RENESAS TECHNICAL UPDATE

製品分類		MPU & MCU	発行番号	TN-RX*-A0232A/J		Rev.	第1版
題名	I ² C バスインタフェース (RIIC) に関する誤記訂正			情報分類	技術情報		
適用製品	RX24T グループ、RX24U グループ、RX71M グループ		対象ロット等	関連資料	RX24T グループ ユーザーズマニュアル ハードウェア編 Rev.2.00 (R01UH0576JJ0200) RX24U グループ ユーザーズマニュアル ハードウェア編 Rev.1.00 (R01UH0658JJ0100) RX71M グループ ユーザーズマニュアル ハードウェア編 Rev.1.10 (R01UH0493JJ0110)		
			全ロット

上記適用製品のユーザーズマニュアル ハードウェア編の I²C バスインタフェース (RIIC) 章において、誤記がありましたので、以下のとおり訂正いたします。

図 27.28 デバイス ID アドレス受信時の AASy、DID フラグセット / クリアタイミング

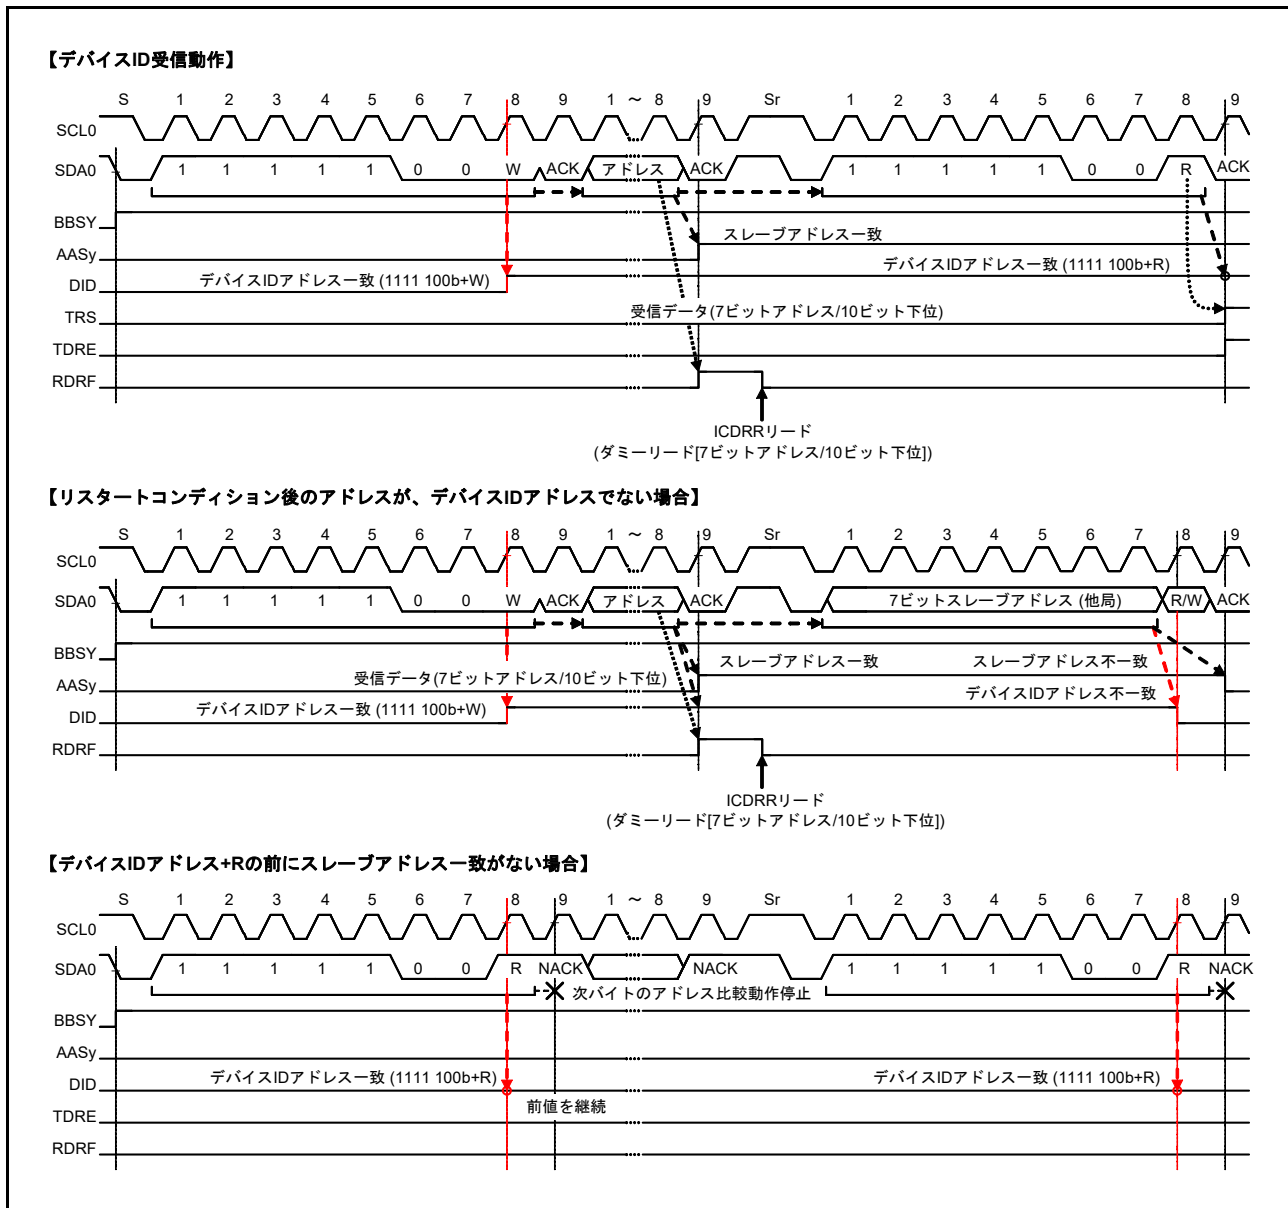
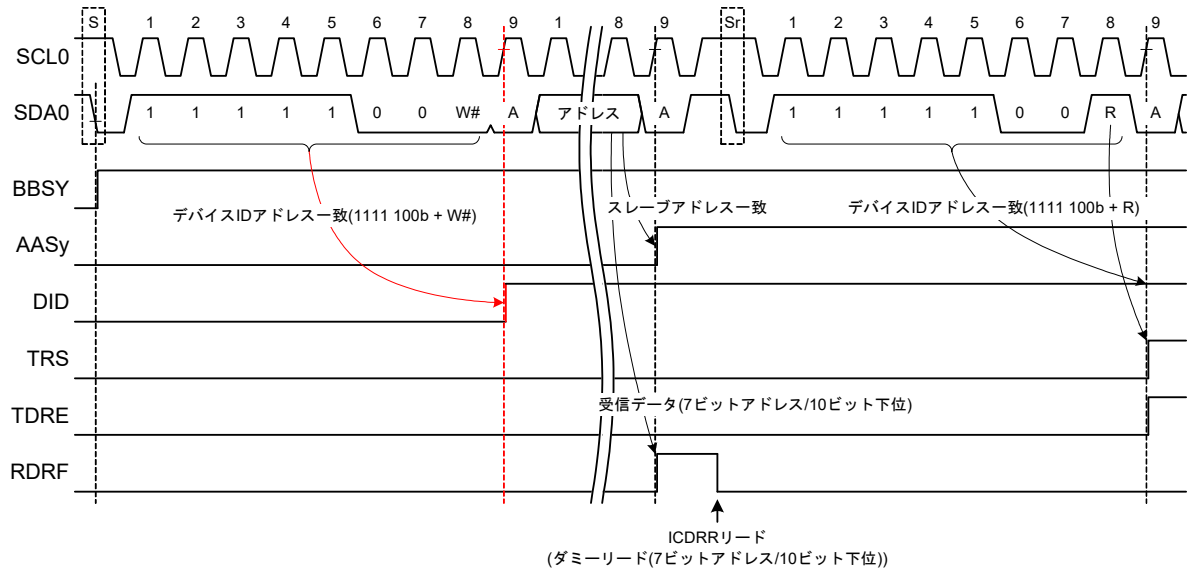
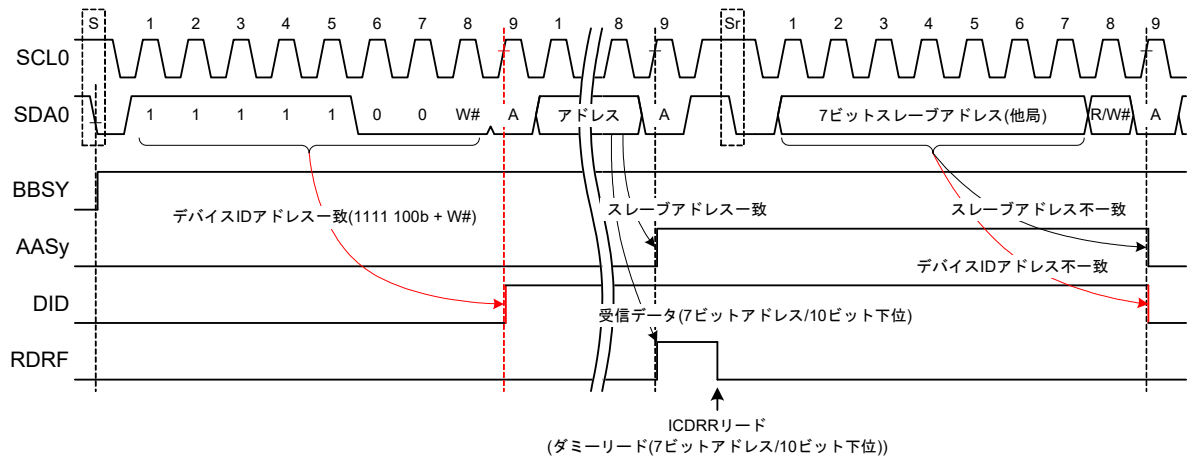
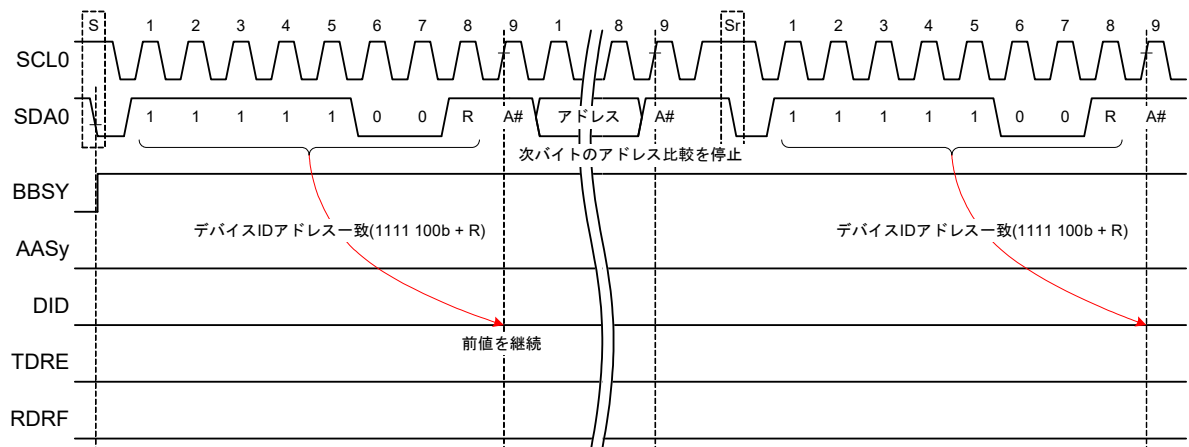
「27.7.3 デバイス ID アドレス検出機能」において、図 27.28 を以下のとおり訂正いたします。

【デバイスID受信動作】

【リスタートコンディション後のアドレスがデバイスIDアドレスでない場合】

【デバイスIDアドレス+Rの以前にスレーブアドレスが一致していない場合】

図 27.31 NACK 受信時の転送中断動作 (NACK ビット = 1 のとき)

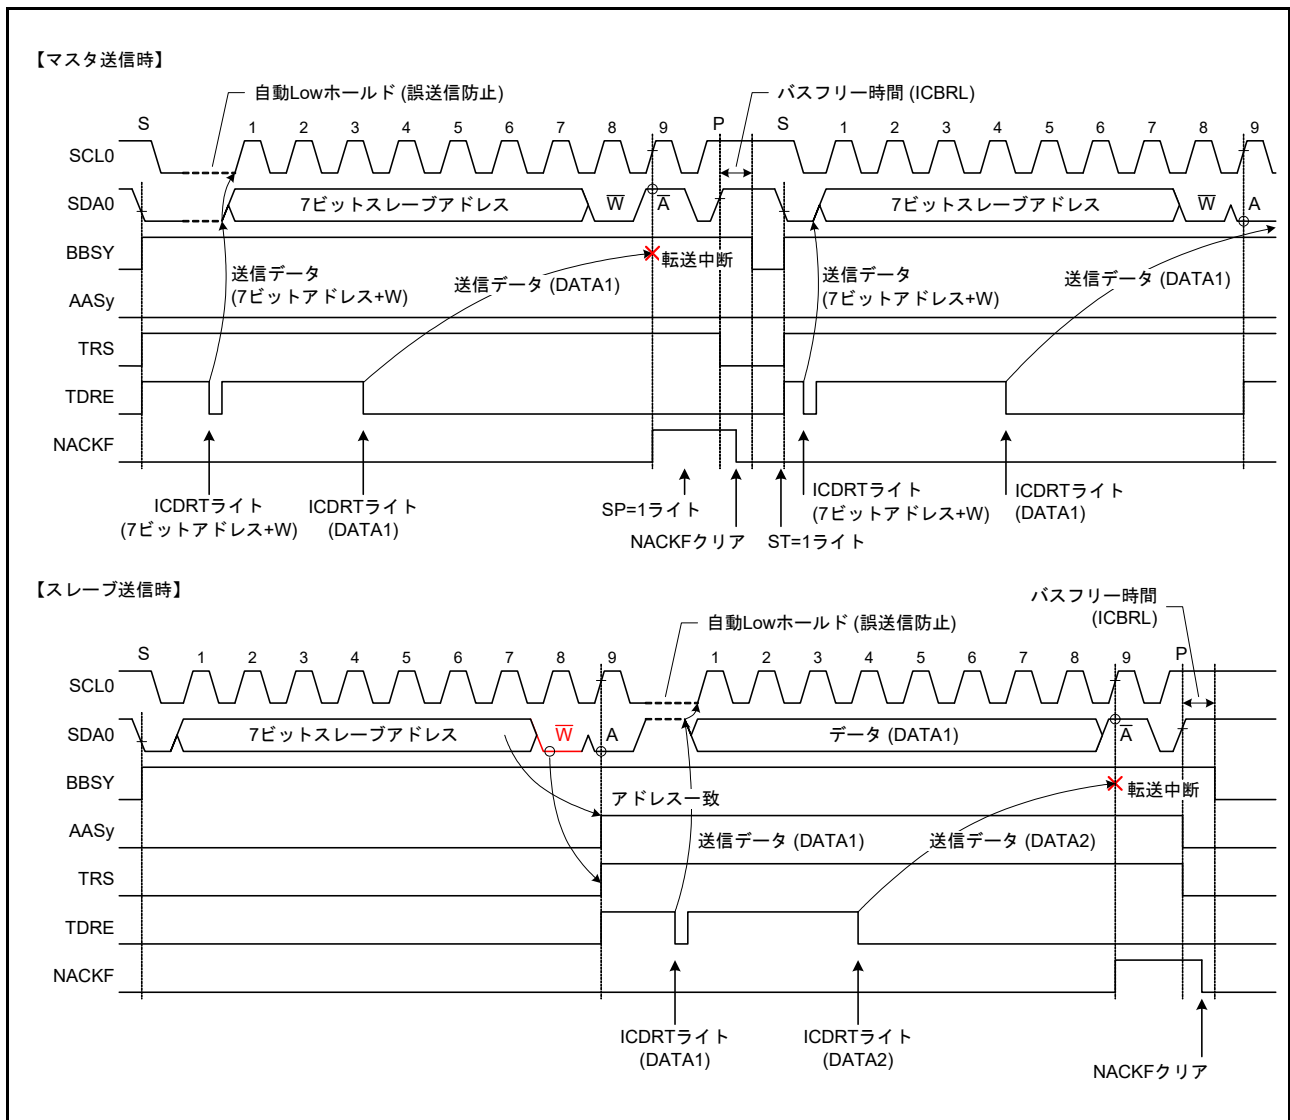
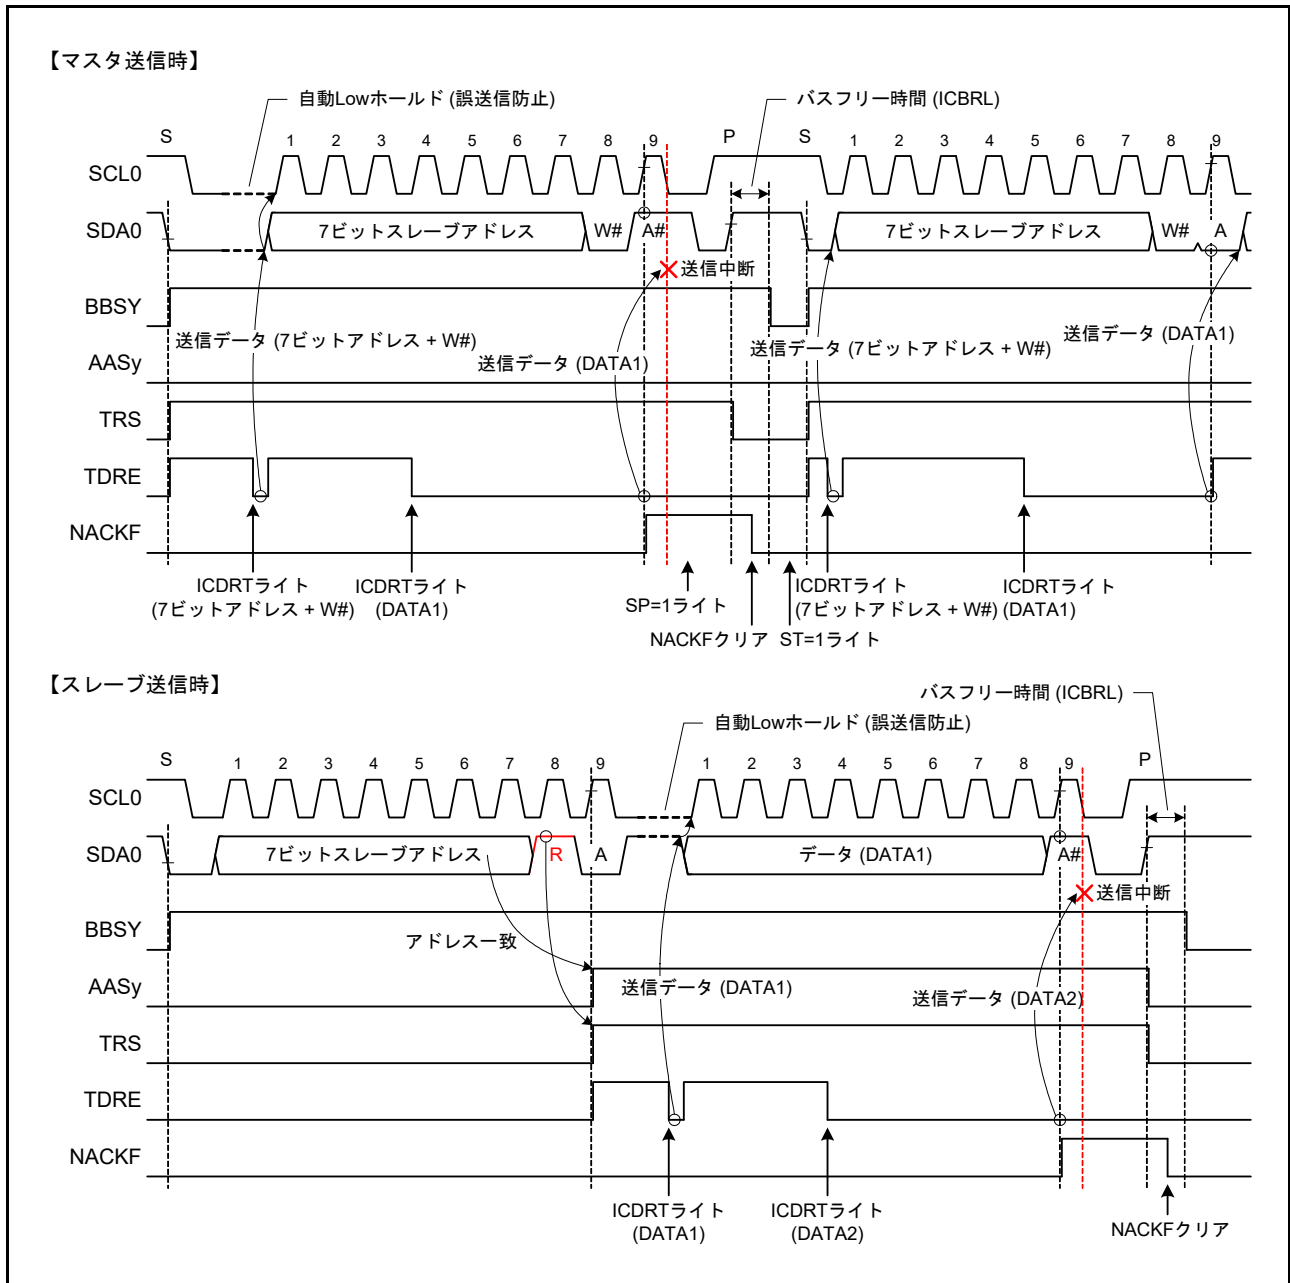
「27.8.2 NACK 受信転送中断機能」において、図 27.31 を以下のとおり訂正いたします。

図 27.40 SCL 追加出力機能 (CLO ビット)

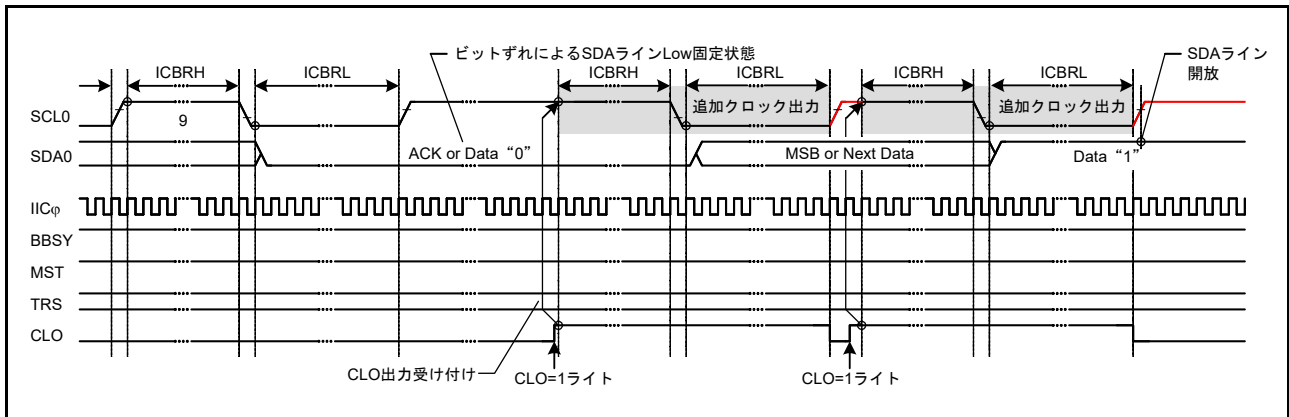
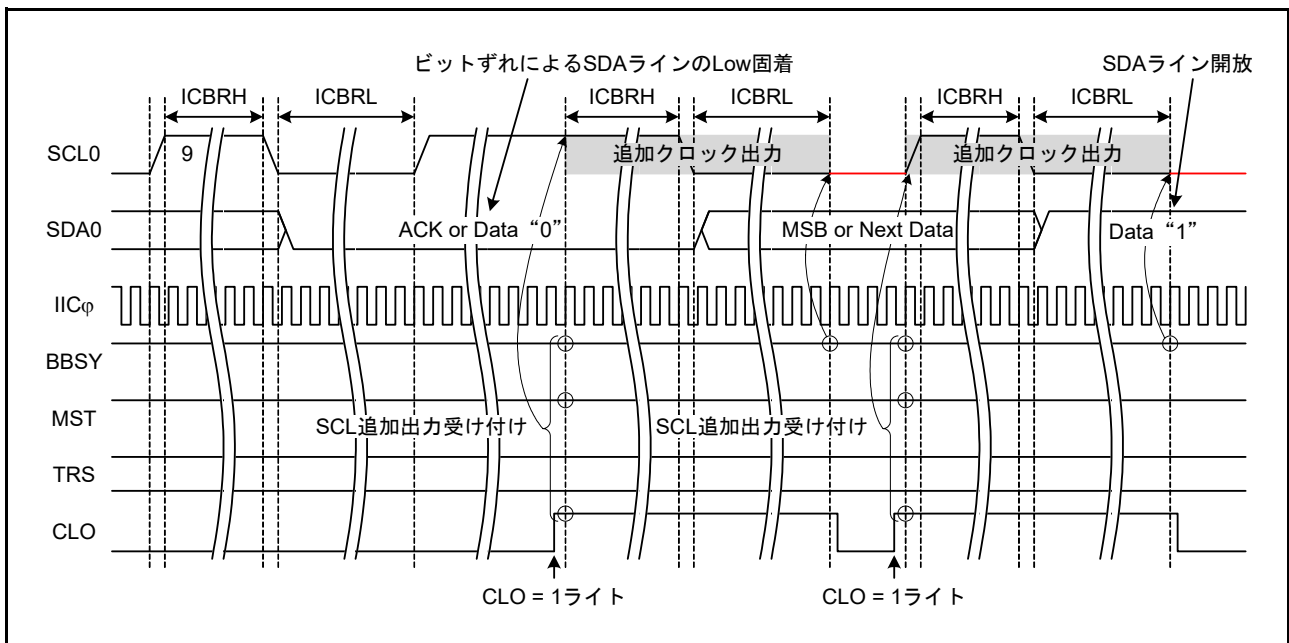
「27.11.2 SCL クロック追加出力機能」において、図 27.40 を以下のとおり訂正いたします。
